DETERMINAZIONE DEL DIRIGENTE SERVIZIO VIA E VINCA 13 luglio 2020, n. 213

ID VIA 499-Procedimento di Verifica di Assoggettabilità a Valutazione di Impatto Ambientale ai sensi dell'art. 19 del D.Lgs. n. 152/06 e s.m.i. per il "Progetto definitivo dei lavori di consolidamento, risanamento e recupero statico funzionale delle cavità marine e delle pareti rocciose tra la Grotta Ardito in fregio al mare-primo stralcio", nel Comune di Polignano a Mare (Ba).

Proponente: Comune di Polignano a Mare (Ba).

Parere definitivo espresso nella seduta del 17/06/2020

Fig. n. 8- Scogliera provvisoria (Cfr. TAV 14)

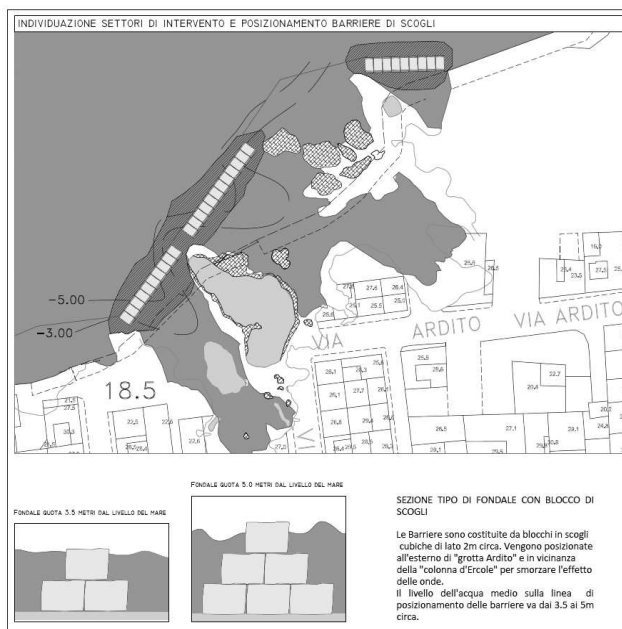
MODALITÀ DI ALLESTIMENTO DI UNA SCOGLIERA MOMENTANEA

Il proponente deve approfondire l'illustrazione delle tecniche e della posa in opera che si prevedono di utilizzare per la realizzazione di una scogliera sommersa, chiarendo:

- la tipologia di sezione da adottare (dimensioni geometriche);
- la tipologia di pietrame da utilizzare (pietrame di 2^a categoria o blocchi di scoglio cubici di lato 2 m²);
- le cautele da adottare per ridurre il rischio di movimentazione di sedimenti causa di squilibrio nei tratti costieri contermini;
- gli interventi che intende adottare per ridurre il rischio di potenziali impatti sul fondale marino, prodotti dalle scogliere sommerse, per tutta la durata del cantiere.

- *sia durante la realizzazione della barriera temporanea a mare e sia durante il salpamento della stessa, posizionamento di panne di antitorbidità intorno a tutta la zona in cui verranno posizionati i blocchi in pietra squadrati;*

Con riferimento agli elementi di barriera finalizzati alla riduzione del moto ondoso, il comitato ritiene che - essendo gli stessi temporanei e messi in opera esclusivamente per la realizzazione dell'opera e quindi per la sola fase di cantiere, pertanto a costituire una barriera temporanea e provvisoria - la proposta agli atti rappresenti la soluzione tecnica con i minori impatti ambientali, sia con riferimento alla geometria, realizzazione e salpamento che all'occupazione sul fondale.
